**RESOLUCION No. 1933 DEL 24 DE JULIO DE 2023, ARMENIA QUINDIO**

**"POR MEDIO DEL CUAL SE OTORGA UN PERMISO DE VERTIMIENTO DE AGUAS RESIDUALES DOMÉSTICAS PARA UNA VIVIENDA EN CONSTRUCCIÓN EN EL PREDIO 1) LOTE . LOTE #5 2) URBANIZACION VILLA INES LOTE # 5 UBICADA EN LA VEREDA EL CAIMO DEL MUNICIPIO DE ARMENIA Y SE ADOPTAN Y SE ADOPTAN OTRAS DISPOSICIONES"**

**"CONCEPTO TÉCNICO PARA TRÁMITE DE PERMISO DE VERTIMIENTO – CTPV - 1042 - 2022**

Imagen 1. Diagrama del sistema de tratamiento de aguas residuales domésticas  
4.2. OTROS ASPECTOS TECNICOS

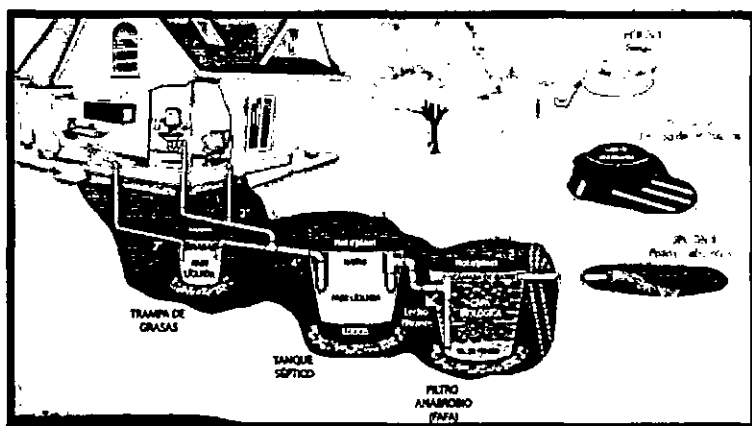
Según la documentación técnica aportada, las Aguas Residuales Domésticas (ARD) generadas en el predio contentivo de la solicitud de permiso de vertimiento se conducirán a un (1) Sistema de Tratamiento de Aguas Residuales Domésticas (STARD) de tipo convencional, construido en sitio, compuesto por una (1) Trampa de Grasas, un (1) Tanque Séptico y un (1) Filtro Anaerobio de Flujo Ascendente. Para la disposición final de las aguas tratadas, se propone la construcción de un (1) Pozo de Absorción.

Trampa de Grasas: Para el pre tratamiento de las Aguas Residuales Domésticas generadas en el predio contentivo de la solicitud de permiso de vertimiento, se propone la construcción de una (1) Trampa de Grasas en material de 252 litros de capacidad, con las siguientes dimensiones: Largo = 1.20 m, Ancho = 0.30, Altura Útil = 0.70 m.

Tanque Séptico: Para el tratamiento de las Aguas Residuales Domésticas generadas en el predio contentivo de la solicitud de permiso de vertimiento, se propone la construcción de un (1) Tanque Séptico en material de 3400 litros de capacidad, con las siguientes dimensiones: L1 = 1.30 m, L2 = 0.70 m, Ancho = 1.00 m, Altura Útil = 1.70 m.

Filtro Anaerobio de Flujo Ascendente: Para el pos tratamiento de las Aguas Residuales Domésticas generadas en el predio contentivo de la solicitud de permiso de vertimiento, se propone la construcción de un (1) Filtro Anaerobio de Flujo Ascendente en material de 2250 litros de capacidad, con las siguientes dimensiones: Largo = 1.25 m, Ancho = 1.00 m, Altura Útil = 1.80 m.

Disposición final del efluente: En el ensayo de infiltración realizado, se obtuvo una tasa de percolación promedio de 5.00 minutos por pulgada, por lo que para el cálculo del área de absorción requerida se utilizó una tasa de absorción de 1.44 m<sup>2</sup>/persona. A partir de la población de diseño y la tasa de absorción, se obtuvo un área de infiltración requerida de 14.40 m<sup>2</sup>. Para la disposición final de las aguas tratadas, se propone la construcción de un (1) Pozo de Absorción de 1.50 metros de diámetro y 3.10 metros de altura útil (desde la cota batea de la tubería de entrada hasta el fondo del pozo). Este sistema de disposición final dispone de un área de infiltración de 14.61 m<sup>2</sup>, por lo que tiene la capacidad suficiente para recibir las Aguas Residuales Domésticas generadas en el predio por la población de diseño.

Imagen 3. Capacidad de uso de suelo en la ubicación del punto de descarga  
Fuente: SIG Quindío

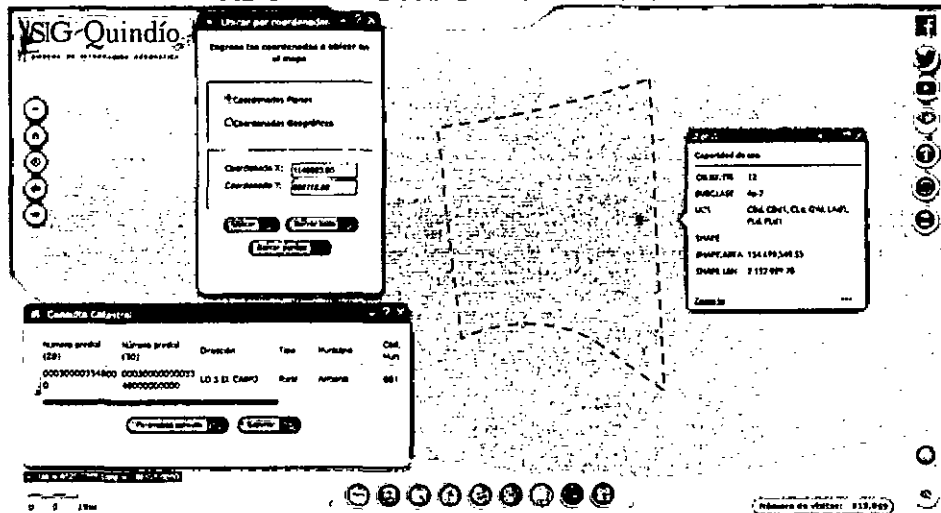
Según lo observado en el SIG Quindío, se evidencia que el punto de descarga se encuentra por fuera de polígonos de Suelos de Protección Rural y de Áreas y Ecosistemas Estratégicos. Además, se evidencia que dicho punto se encuentra ubicado sobre suelo con capacidad de uso agrológico 4p-2 (ver Imagen 3).
